Notification urgente (FSCA)
Mesures correctives
Urgent - Mesures immédiates requises

Date 15 mars 2019

Version 2.6.0 du logiciel Alinity ci-series et résolution des dysfonctionnements

Figure 1. Étiquette d'identification du détecteur de niveau des solutions communes

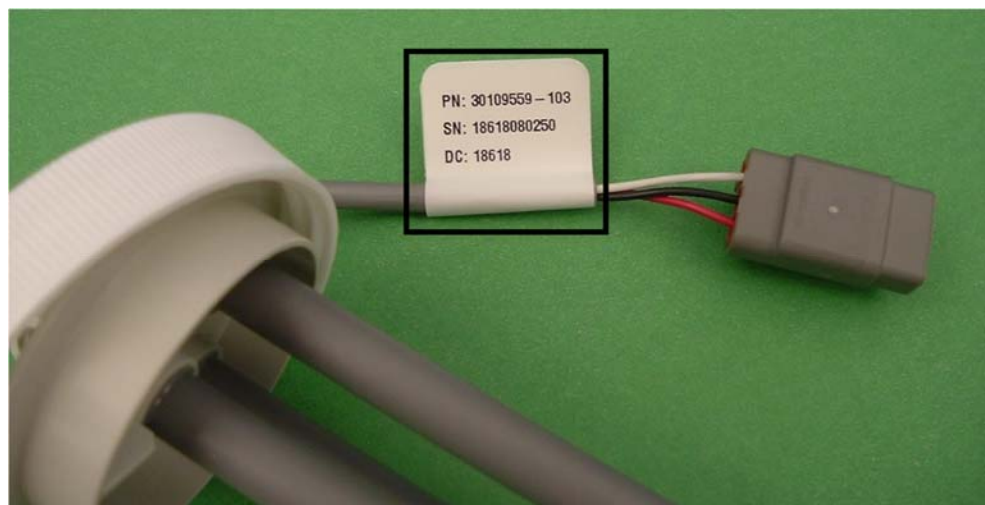
- Si la pièce se trouve dans son emballage, la référence (04S68-01 ou 04S68-02) est imprimée sur l'étiquette
- Si la pièce a été sortie de son emballage ou installée sur l'Alinity ci series, la référence est imprimée sur une étiquette fixée aux câbles électriques de la pièce. Référez-vous à la Figure 1 et au Tableau 1 ci-dessous.

Référence	Référence catalogue	Instructions
04S68-01	30109559-102	Retirez et remplacez tous les détecteurs portant la référence 04S68-01 /
04S68-02	30109559-103	30109559-102 par les détecteurs référence 04S68-02 / 30109559-103
